## Muséum d'histoire naturelle à Genève

### CONCOURS D'ARCHITECTURE

CONCOURS POUR LA CONSTRUCTION D'UN MUSÉUM D'HISTOIRE NATURELLE A GENÈVE

1<sup>er</sup> prix, projet « 57 575 » :

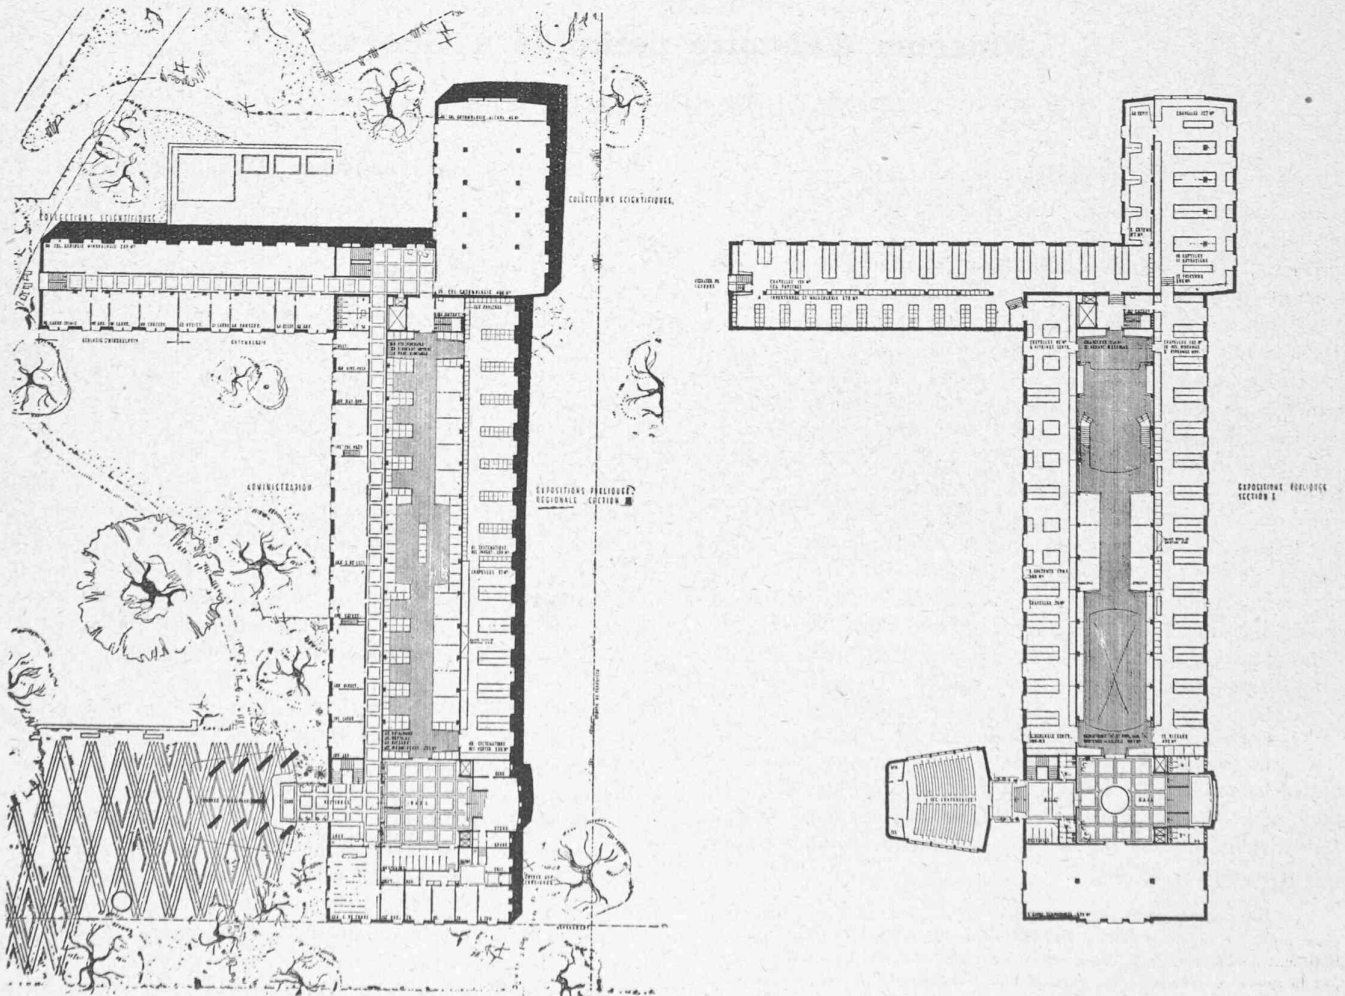
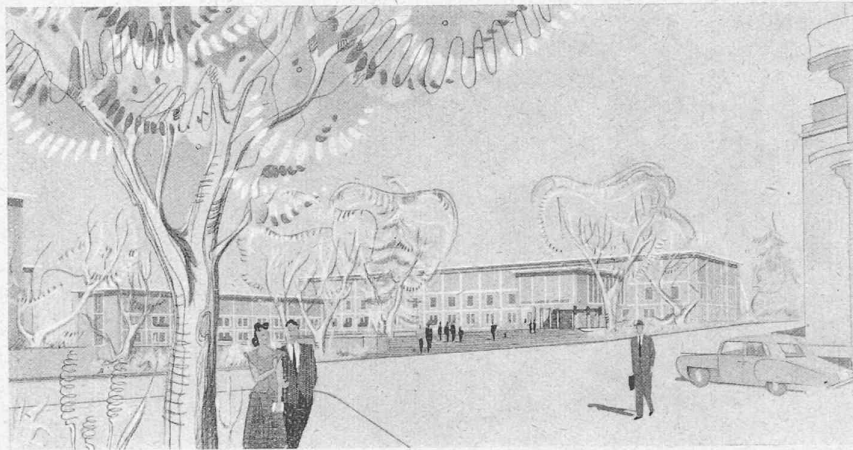
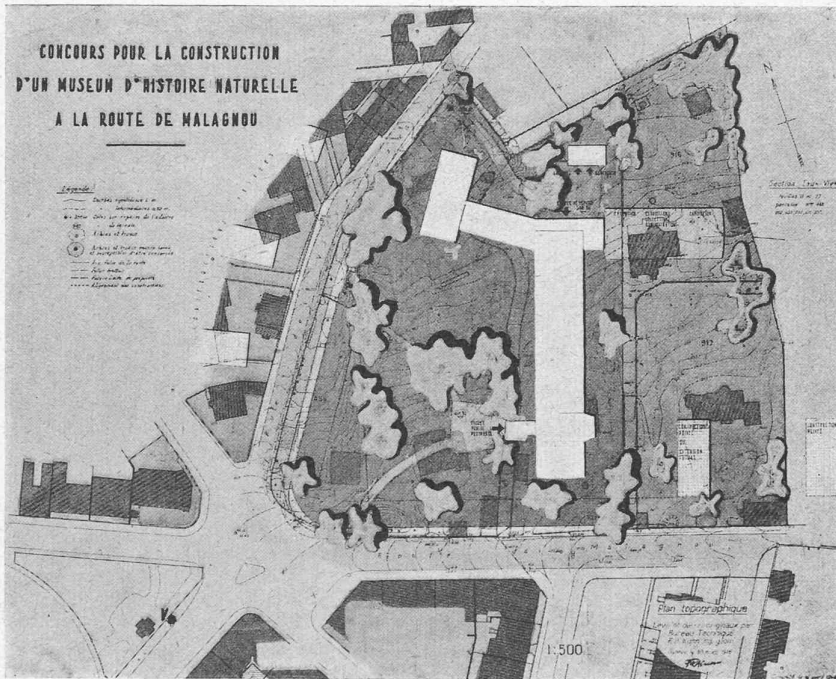
1. L'implantation est excellente, le parc est sauvegardé, l'entrée est bien placée.
2. Le rapport des volumes est harmonieux et équilibré, l'architecture est homogène.
3. La disposition générale du bâtiment des expositions est excellente, celle en particulier de la salle centrale. L'unité respective des sections des collections n'est pas toujours réalisée.
4. La disposition des vitrines est excellente, malheureusement le problème de l'éclairage latéral de celles-ci n'a pas du tout été compris.
5. La proposition des extensions n'est pas satisfaisante.
6. Cube vérifié : 62 080 m<sup>3</sup>.

2<sup>e</sup> prix, projet « 19 108 » :  
M. le Dr R. Rohn,  
architecte à Zurich.

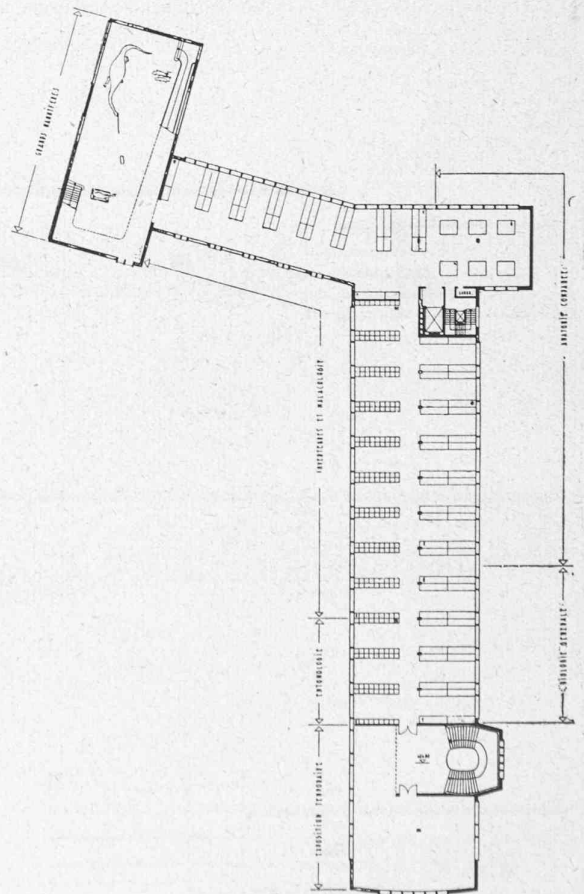
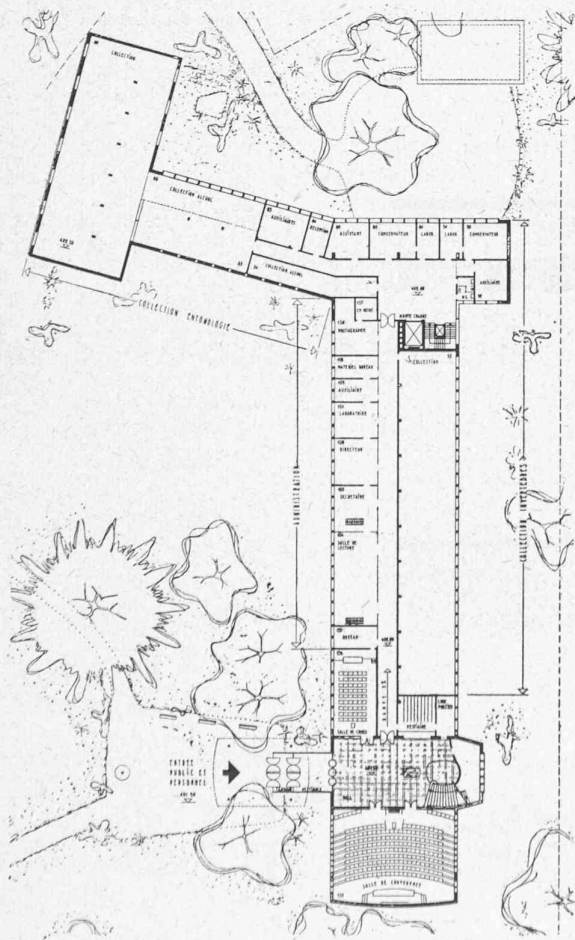
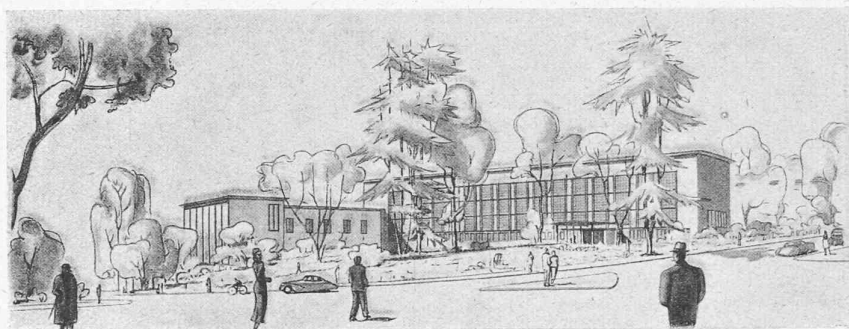
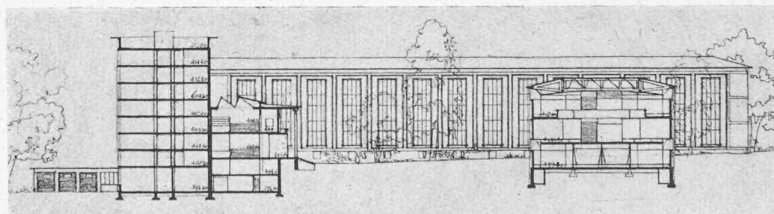
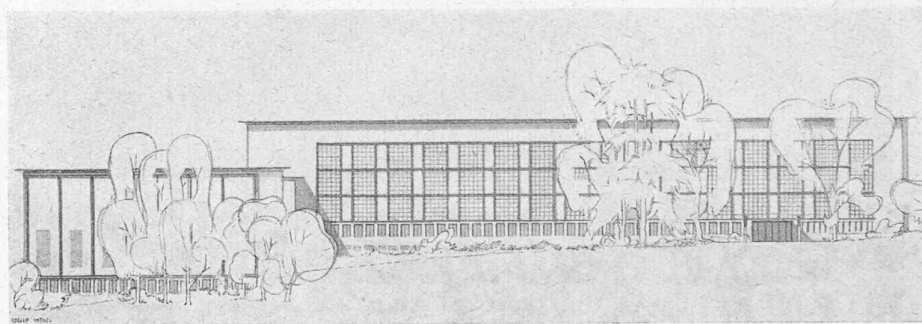
1. L'implantation des bâtiments est excellente, sensible. Le parc est sauvegardé au maximum ; l'entrée de l'immeuble est très bien placée.

2. Le rapport des volumes est excellent ; l'expression architecturale très heureuse et représentative.

3. Bonne distribution générale des départements. La répartition des expositions sur quatre étages présente des inconvénients. La situation de l'exposition régionale au 4<sup>e</sup> étage est une erreur. Le circuit des expositions est, en théorie, conforme au programme, mais peu pratique. Le mode d'exposition par vitrines dans le bâtiment central est fastidieux. Bonne disposition des collections ; toutefois, leur unité respective n'est pas toujours réalisée. Les locaux de conférences et de cours sont bien groupés.

4. Le système d'éclairage naturel des vitrines est intéressant. La longueur des vitrines fait obstacle à une bonne solution d'éclairage.

5. Le problème des extensions n'est pas résolu.

6. Cube vérifié : 55 945 m<sup>3</sup>.

3<sup>e</sup> prix, projet « 77 777 » :

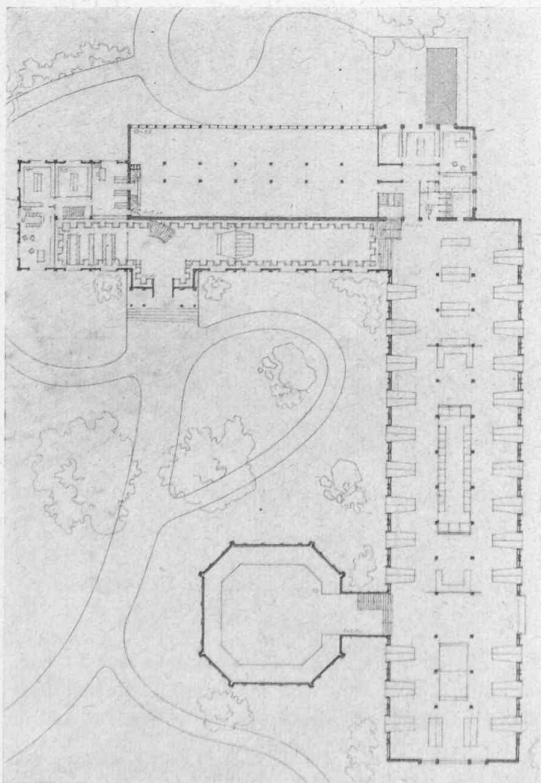
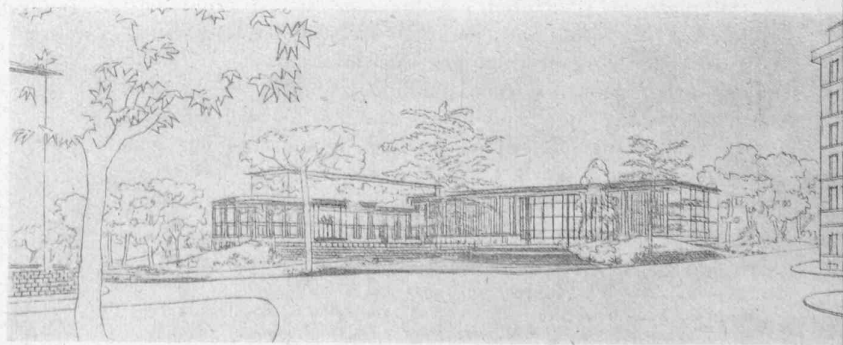
1. L'implantation générale est satisfaisante.
2. Le jeu des volumes est acceptable, l'adjonction arbitraire du bâtiment des mammifères en rompt l'équilibre. L'exposition architecturale des façades est assez nuancée.
3. L'entrée du public ne se trouve pas dans le bâtiment des expositions, ce qui est critiquable. Bonne relation entre les divers départements. La répartition des expositions sur quatre étages offre des inconvénients. La situation des sections correspondantes des collections et des expositions sur le même niveau est avantageuse.
4. Bon éclairage des vitrines.
5. L'extension proposée pour les expositions aggrave la position excentrique de la porte d'entrée.
6. Cube vérifié : 53 243 m<sup>3</sup>.
